Ante la aprobación inicial del documento “*Modificación de la Adaptación Parcial a Plan General de Ordenación Urbanística de las Normas Subsidiarias Municipales de San Juan de Aznalfarache para la UA-9, redactado por «Arquitectura López Bermúdez», S.L., siendo el Técnico Redactor don Carlos López Canto, sin visar y promovido por «Método 21», S.L.»*” (en lo sucesivo MODIFICACIÓN) y de acuerdo con los objetivos de la asociación antes expuestos, hacemos **las Consideraciones, Sugerencias, y Alegaciones** que adjuntamos.

**AL ALCALDE-PRESIDENTE DEL AYUNTAMIENTO DE SAN JUAN DE
AZNALFARACHE (SEVILLA).**

ANEXO. DELIMITACIÓN NORTE DE LA UA-9.

A la derecha, plano Nº 4 donde se señala la ubicación del muro de defensa que debe establecerse y que circunda la UA-9

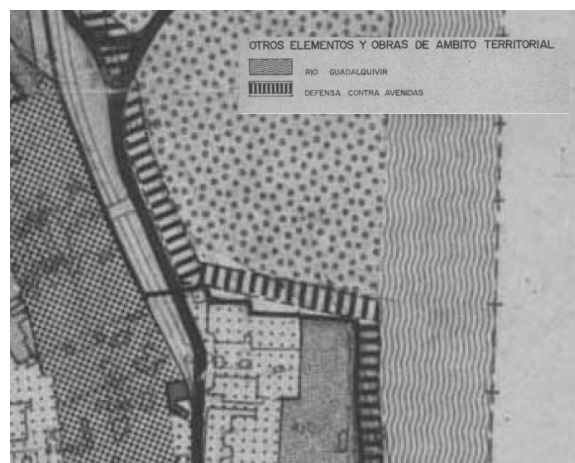
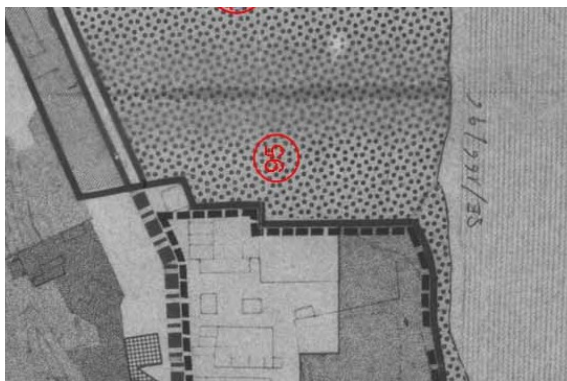
Y aunque la Modificación dice que "Para evitar las posibles inundaciones de avenidas en periodos de retorno de 500 años, se establece un muro de defensa elevando la rasante de los suelos del ámbito a la cota +7,50 m.", no se cumplen los criterios de ordenación de las NNSS. El séptimo criterio de ordenación, se refiere a "La protección contra las avenidas" (NNSS-Criterios ^{NNSS-C}) y dice que "La mayor parte del barrio bajo está situado a cotas inferiores a las que se dan como cota de inundación para una avenida de 4.500 m³/s por lo que se estima necesaria la ejecución de las oportunas defensas. ... Para ello deberá realizarse un estudio específico - vía Plan Especial - basándose en los datos contenidos en los <<estudios en modelo reducido para la protección de Sevilla contra las crecidas del Guadalquivir>>...". La sobreelevación de los terrenos sin un plan para toda la zona de vega y las correspondientes medidas correctoras, puede agravar los efectos de las avenidas. Y como cita el documento "INFORME COMPLEMENTARIO P.G.O.U. ADAPTACIÓN PARCIAL A LA L.O.U.A. (ley 7/2002) de las NORMAS SUBSIDIARIAS MUNICIPALES" de marzo de 2010 (página 3): "Según el <<Estudio Hidrológico del Río Guadalquivir y delimitación de las Zonas de Dominio Público y zonas Inundables>> de diciembre de 1995, las cotas de inundación del término de San Juan de Aznalfarache se sitúan en **9,90 m en la zona norte y 9,00 m en la zona sur**, referidas a la cartografía del programa "Mulhacén" de la Junta de Andalucía".

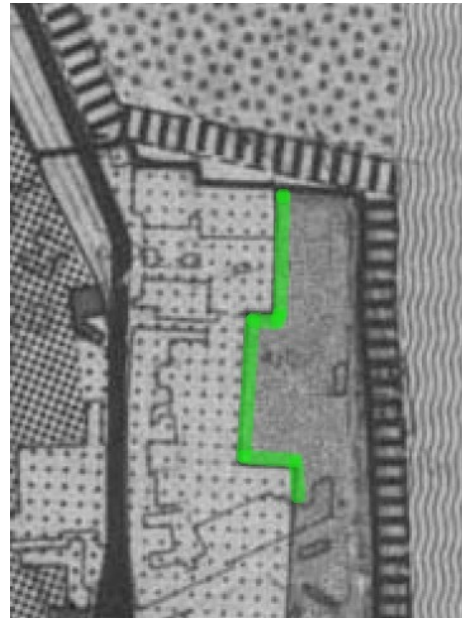
El artículo 106 de la NNSS establece que “*aquellos terrenos que están zonificados o tienen una calificación definida en el plano nº 4 de ordenación: “Zonificación” se deberá a dicho uso...*” Y en el plano nº 4 las zonas verdes locales están zonificadas, como se puede observar en el detalle de dicho plano:

Y dice el artículo 36 apartado 2.c.2ª de la LOUA que “Las modificaciones que tengan por objeto **una diferente zonificación o uso urbanístico de parques, jardines o espacios libres, dotaciones o equipamientos, así como las que eximan de la obligatoriedad de reservar terrenos con el fin previsto en el artículo 10.1.A).b), requerirán dictamen favorable del Consejo Consultivo de Andalucía**”.

La MODIFICACIÓN no dice nada acerca de todo ello.

ALEGACIÓN 3.2.- La MODIFICACIÓN debe ser dictaminada por el Consejo Consultivo de Andalucía.

Arriba, delimitación de las Normas Subsidiarias 1983.

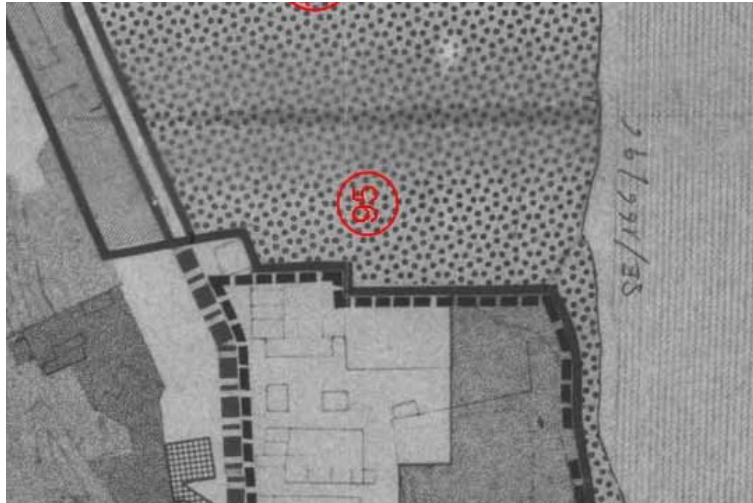
Las Normas Subsidiarias de 1983 establecieron la delimitación del Suelo Urbano y de la UA-9.

Abajo la situación de la zona en la ortofoto de 1977. La delimitación sigue el límite de las edificaciones existentes entonces en la zona.

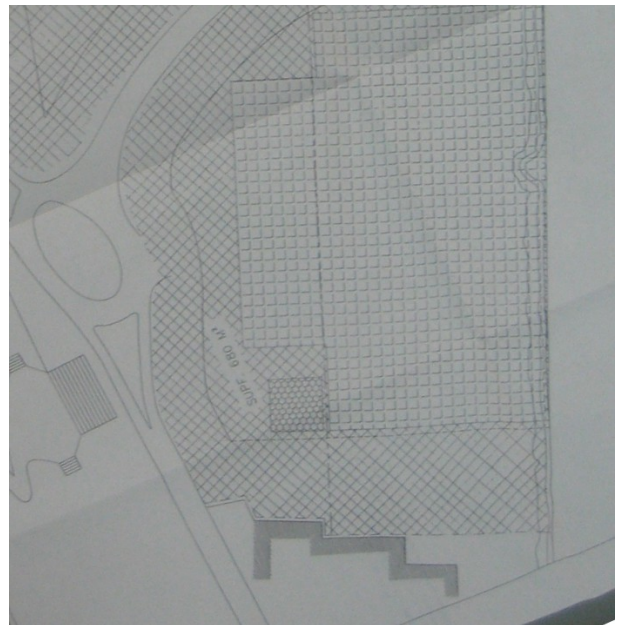
El Sector -9 fue creado en 1992, en continuidad al suelo urbano. Abajo izquierda, detalle de un plano de la Modificación de 1992 para crear el Sector 9 que se ajusta a la delimitación del Suelo Urbano de las Normas Subsidiarias. Abajo derecha, Modificación de 1997 para modificar el Sector 9 que no altera la clasificación ni la delimitación.

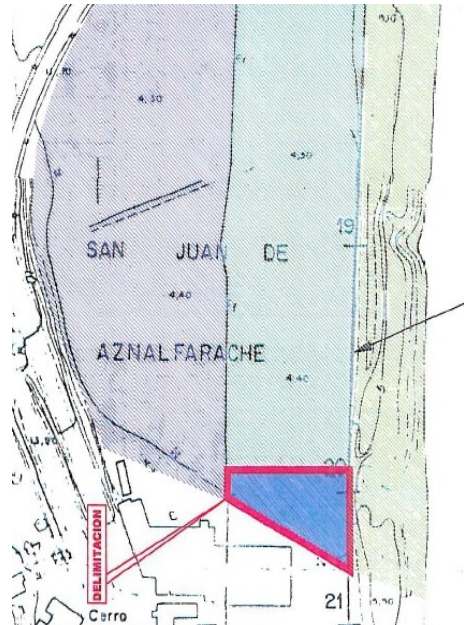
Arriba, detalle de un plano de la Modificación donde se observa que no se ajusta a la delimitación de las Normas Subsidiarias. La Modificación sólo tiene por objeto delimitar y calificar para el uso al que estaba destinada, la parcela de la Estación de Bombeo.

Dicha modificación, entendemos que no tiene efectos jurídicos sobre la clasificación de suelo. En las siguientes ortofotos se observa que la delimitación invade el ámbito de la UA-9 (Suelo Urbano No Consolidado), aunque la estación no ha llegado a ocupar toda la parcela, como se detalla en la segunda ortofoto.

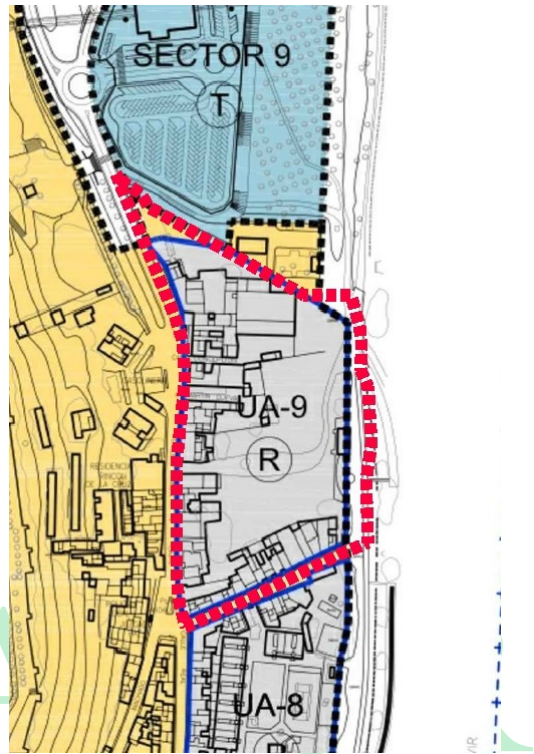
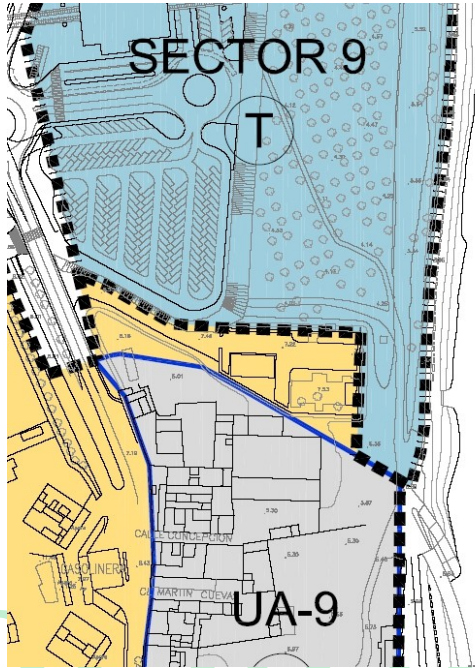
En 2012 se aprobó una Modificación del Sector 9 para introducir el uso de gran superficie (Nota^{Nota}), de la que se expone un detalle abajo a la izquierda. Se observa que no se ajusta a la delimitación de las NNSS, ni a la de la Adaptación Parcial. Esa modificación del Sector 9, tampoco clasifica suelo ni altera la delimitación del Sector-9.
